VKPC 95898

Teknik Bülten - Mart 2011

HYUNDAI Elantra, i20, i30, i30 CW Estate
KIA Carens II, Cerato, CEE'D Hatchback, CEE'D Estate, SOUL

OE/SKF Dizayn Gelişimi
VKPC 95872 referansı VKPC 95898 olarak değişmiştir.

ESKI DIZAYN

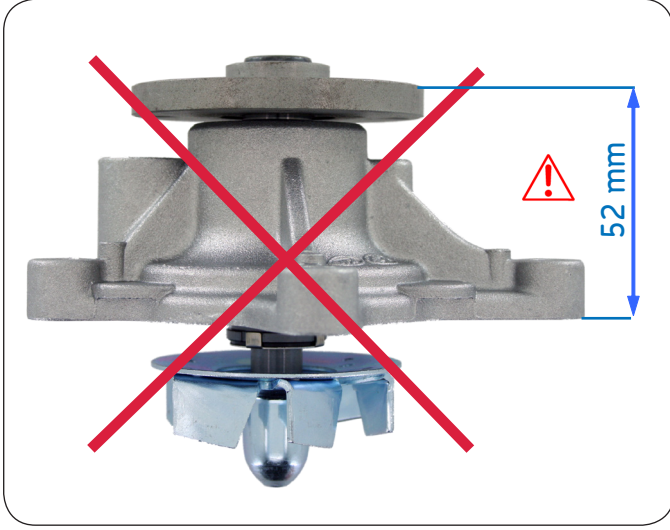
HYUNDAI OE ; yeni araç modellerinde su pompasının dizaynını değiştirdi.

HYUNDAI 2000-2006 tarihlerindeki araç modelleri için onayladığı ve numarası VKPC 95872 olan eski su pompalarının tedarikini durdurdu.

YENI DIZAYN

HYUNDAI eski su pompalarını yeni geliştirilmiş dizayn ile değiştirmenizi tavsiye ediyor + yeni kasnak monte edin, kayışın doğru hizalanıp takıldığına emin olun.

KASNAK YENI DIZAYN

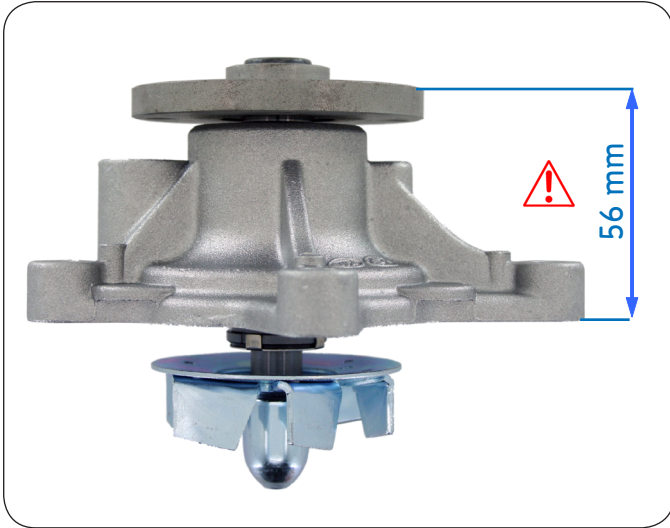
Yeni kasnak ile
kullanılacak kayışı doğru
hizalamak gerekmektedir
